## RADVILIŠKIO RAJONO SAVIVALDYBĖS ADMINISTRACIJA

2025-03-06 Nr. S- 740 -(8.43)  
I Nr.

### DĖL PAKLAUSIMŲ

Viešojo pirkimo komisija CVP IS susirašinėjimo priemonėmis gavo Tiekėjų paklausimus dėl susisiekiama komunikacijų Radviliškio r. sav., Šeduvos m. privažiuojamojo vietinės reikšmės kelio prie Vėriškių g. 63, Vėriškių g. 66 Šeduvos m. ir inžinerinių tinklų – lietaus (paviršinių) nuotekų tinklų statybos darbų pirkimo konkurso dokumentų paaiškinimo, kuriuose:

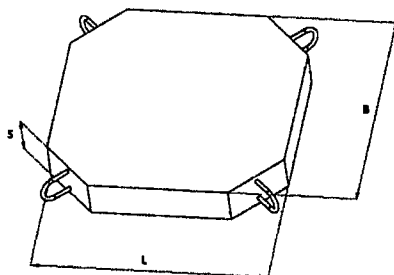
15. Susisiekimo dalies išilginiame kelio profilyje pavaizduoti d600 mm skersmens šuliniai, tačiau darbų kiekių žiniaraštyje šių šulinių įrengimas nenumatytas.

Atsakymas. Išilginis profilis pataisytas. Įrengiami 1000 mm ir 1500 mm šuliniai.
